Watertoevoer Molenvlietpark: ruimte voor een beter alternatief

De rechtbankuitspraak, de gevolgen voor de tweede watertoevoer en de mogelijkheden van de bestaande Kansjesmolensloot

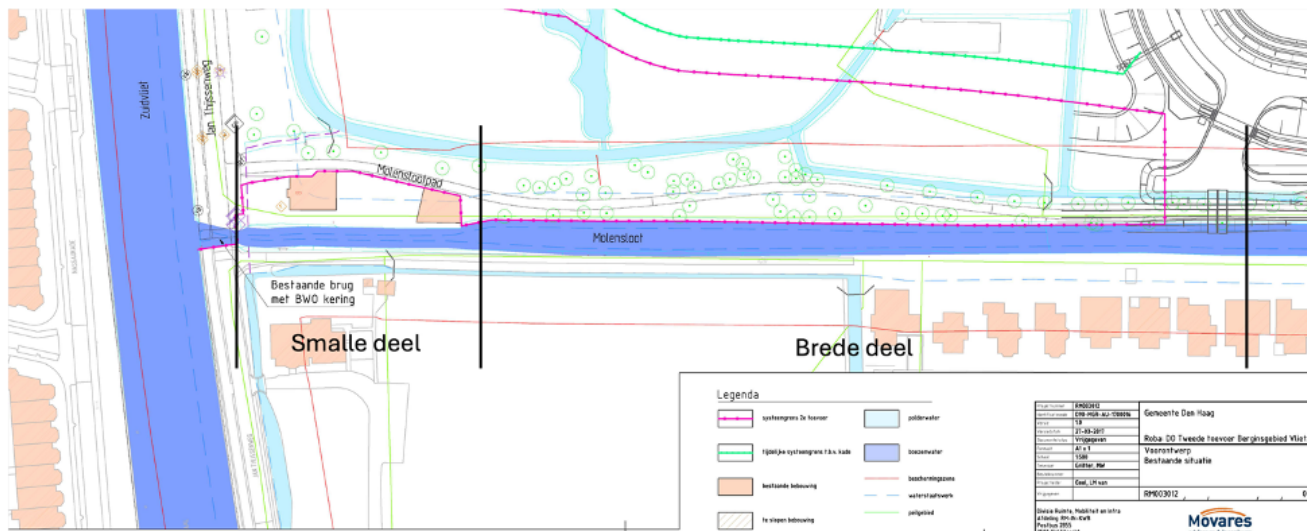
Indien voor de uitvoering een bestemmingsplanwijziging of planologische afwijking noodzakelijk is, komt de provinciale “nee, tenzij”-regeling nadrukkelijk in beeld. Significante aantasting van NNN-waarden is slechts onder strikte voorwaarden toegestaan: groot openbaar belang, ontbreken van reële alternatieven, schadebeperking en passende compensatie.

Waterveiligheid is een belangrijk maatschappelijk belang. De vraag is echter of juist deze ingrijpende aanleg van een nieuwe watergang noodzakelijk is. Een deugdelijke onderbouwing van het grote openbare belang van deze specifieke ingreep, een volwaardige beoordeling van minder schadelijke alternatieven en passende NNN-compensatie ontbreken naar ons oordeel in de huidige plannen.

De noodwaterberging is in 2020 opgeleverd en sindsdien operationeel, maar de beoogde verruiming van de watertoevoer is niet gerealiseerd. De gekozen oplossing kent inmiddels belangrijke juridische belemmeringen en risico's op verdere vertraging. Een minder schadelijk alternatief verdient daarom opnieuw beoordeling, mede in het belang van de voortgang van de waterveiligheidsmaatregelen.
